WIJZIGINGSVOORSTELLEN BOUWBESLUIT 2003

EEN BEOORDELING OP BASIS VAN 3 BOUWPLANNEN

Opdrachtgever : Ministerie van VROM / WWI
Project : Wijzigingsvoorstellen Bouwbesluit 2003 een beoordeling op basis
van 3 bouwplannen
Projectnummer : 2008-020
Datum : 6 februari 2009
Status : Definitief
Auteur(s) : Hajé van Egmond
Bijdrage : Johan van der Graaf, Susan Eggink-Eilander, Henk Koekoek,
Cor Ruiter

Figuur 8: Vanuit een verticale veiligheidsverkeersruimte is het mogelijk om via een horizontale veiligheidsverkeersruimte naar buiten te vluchten

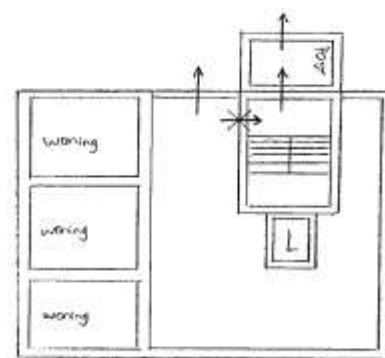
- Art. 1.1 lid 14 geeft een verruiming van de ontsluiting van een veiligheidsverkeersruimte. Met de nieuwe beschrijving is het toegestaan om vanuit een verticale veiligheidsverkeersruimte (trappenhuis) eerst nog naar een horizontale veiligheidsverkeersruimte (hal met postkasten) te vluchten voordat men buiten uitkomt. Zie figuur 8.
